**GANSHOREN.** Avenue Broustin / Carrefour de l'avenue Broustin avec l'avenue de Jette / Carrefour de l'avenue Broustin avec la rue Vanderborght / Carrefour de l'avenue Broustin avec l'avenue de la Constitution / Carrefour de l'avenue Broustin avec l'avenue Jacques Sermon / Avenue des Gloires Nationales 67 à 70  
(= ZP de la Maison Art Nouveau classée, située au n°110)

**PERMIS D'URBANISME :** Demande modifié : Réaménager en partie l'avenue Broustin de façade à façade : concevoir deux places avenue Broustin, sécuriser les carrefours et prolonger la promenade piétonne située en berme centrale

**Avis de la CRMS**

Vue aérienne du demi-cercle à la jonction de l'avenue Broustin et de l'avenue J. Sermon. En bleu la seconde placette qui réée une symétrie avec la place Annie Cordy ; ©Google Street View

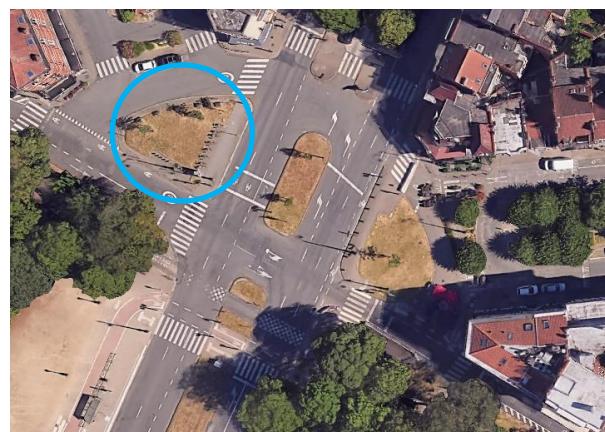
Dans ce cadre, la CRMS demande d'inclure dans le périmètre du projet la seconde placette du demi-cercle de l'avenue J. Sermon, située au début de l'avenue du Duc Jean (entourée de bleu sur l'image ci-dessous). La place Annie Cordy et cette placette forment en effet un ensemble scénographique symétrique que l'on ne peut pas dissocier. Les aménagements devraient dès lors être revus afin de préserver la symétrie entre les deux placettes. La CRMS plaide en outre pour un renforcement de la végétation, en cohérence avec le caractère des lieux.

Nouvelle situation projetée au carrefour dit « Constitution ». Image extraite du dossier de demande

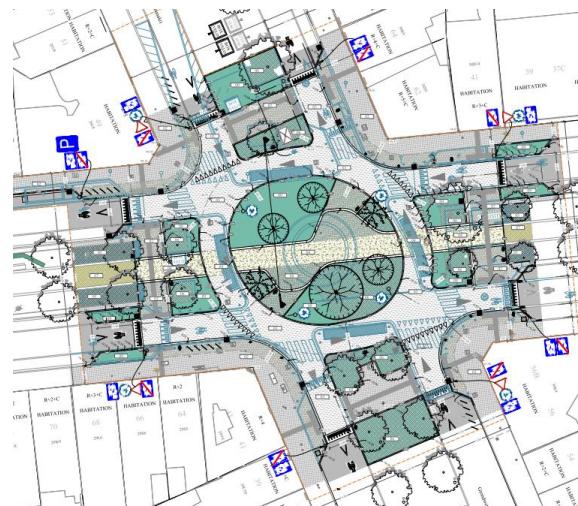
- Le profil historique (trottoirs surélevés) doit être conservé sur l'ensemble de l'artère. La succession d'espaces de plain-pied (places) et de tronçons de l'avenue où les trottoirs surélevés sont maintenus, crée une fragmentation et une perte d'homogénéité de l'avenue et de l'espace urbain environnant. Il s'agit là d'une perte d'un profil caractéristique, dommageable pour la typologie de l'avenue ;
- La hiérarchie des séquences et de la scénographie urbaine doit être maintenue, et en conséquence, la traversée piétonne ocre en travers des carrefours « Constitution » et « Vanderborght » est à abandonner.
